Ref: I-PERI SAN JOAQUIN (SMR)

Departamento: Planeamiento y Gestión Urbanística / Servicio de Urbanización e Infraestructuras
Expediente: PL-26/2021
Interesado: De oficio
Situación: PERI San Joaquín
Junta Distrito: Puerto de la Torre
Asunto: Informe técnico

Con relación a la última documentación técnica presentada, correspondiente a la Revisión del Plan Especial de San Joaquín, en el ámbito competencial del Servicio de Urbanización e Infraestructuras procede realizar las siguientes consideraciones:

Referencia a Obra de paso en el documento de EAE

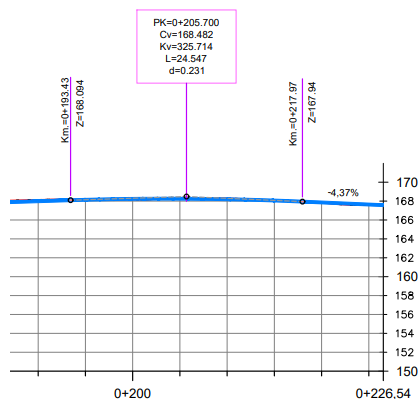
Por tanto, se entienden como privados los dos cauces que bordean el ámbito aunque se pone de manifiesto la existencia (o al menos su presunción) de obras de paso, cuya ubicación se adjunta como imagen, sobre los mencionados cauces que si requieren de pronunciamiento de dicho Organismo para el análisis de su suficiencia hidráulica.

Consultada la definición gráfica que el PERI ha previsto para dicho vial, correspondiente con C/Buque en el tramo comprendido entre los PK 0+200 hasta el final del mismo, puede apreciarse como el perfil longitudinal de éste se ajusta a la rasante actual del terreno, no apreciándose desnivel alguno que justifique la ubicación de una obra de fábrica.

Se entiende necesario que el documento técnico, a la luz de las referencias realizadas en el informe incluido en la declaración de EAE, justifique la improcedencia de disponer de la mencionada obra de paso, o en caso contrario, aportar una definición esquemática de la misma para su valoración.

Grados de urbanización

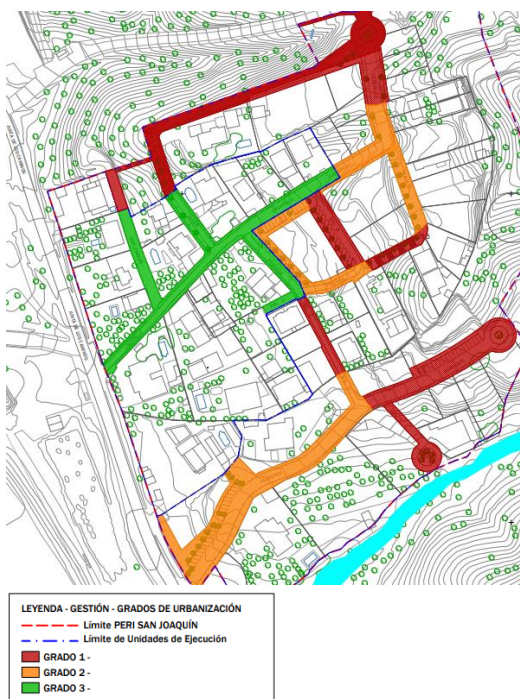
Sin embargo, se ha detectado que estas propuestas entran en contradicción con lo establecido en los capítulos destinados a la gestión y a valoración económica de las actuaciones a realizar, como puede apreciarse en los planos definitivos de los grados de urbanización (en base a la cual se ha realizado el estudio económico) y de las fases de obras a realizar, en los aspectos que se indican a continuación:

- La definición técnica y valoración que se da a los grados de urbanización 2 y 3, no incluye la renovación de los servicios de saneamiento y abastecimiento que, sin embargo, si están previstos en los planos de servicios urbanos propuestos.

- Respecto al estudio económico realizado, se estima necesaria la revisión de algunos de los costes unitarios empleados, tales como el tratamiento de las zonas verdes así como pormenorizar, a los efectos de garantizar su adecuada comprensión, la distinción que se hace en los costes de urbanización de cada una de las unidades de ejecución entre "ejecutado" y "pendiente".

Se entiende necesario que, con carácter previo a la aprobación definitiva del instrumento de planeamiento, se resuelvan las contradicciones detectadas, de manera que resulten coherentes los distintos documentos que conforman el PERI San Joaquín.

Fases de Ejecución de Obras

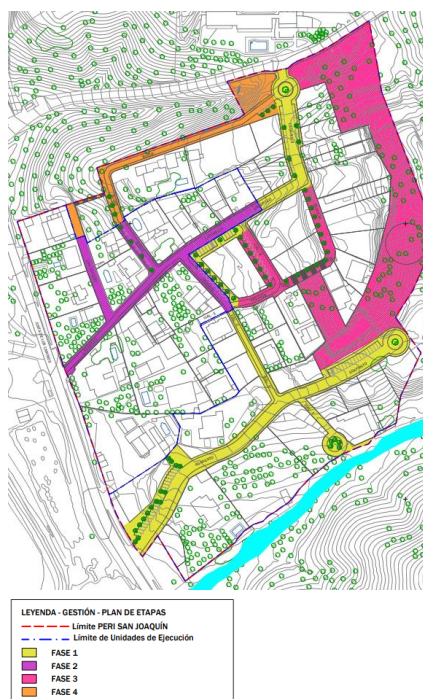
- No se ha previsto económicamente ni asignado a ninguna Fase las actuaciones de refuerzo de los servicios urbanos en la carretera de la Junta de Los Caminos, que si bien resultan exteriores del ámbito, forman parte de las gastos de urbanización previstos en el artículo 189.Gastos de Urbanización, apartado 1. a) 7º de la LISTA (equivalente al 113, i, de la LOUA). Se entiende, por parte de este Servicio que dichas actuaciones deben asignarse a la unidad de ejecución 1, asistemática.

- La definición de las fases debe ajustarse a la lógica constructivas de las actuaciones previstas, p.e. ejecutar el saneamiento desde el punto de acometida hacia aguas arriba, etc. Se entiende, por parte de este Servicio, que la Fase 1 debe corresponderse con las actuaciones previstas en la unidad de ejecución asistemática, al no estar vinculada la misma con la aprobación de ningún Proyecto de Reparcelación.

- Se han detectado discrepancias, que se entienden debidas a un error material, en la denominación de las Fases 1 y 2, que aparece en la Memoria de Ordenación y las definidas en la documentación gráfica y en el Plan de Etapas.
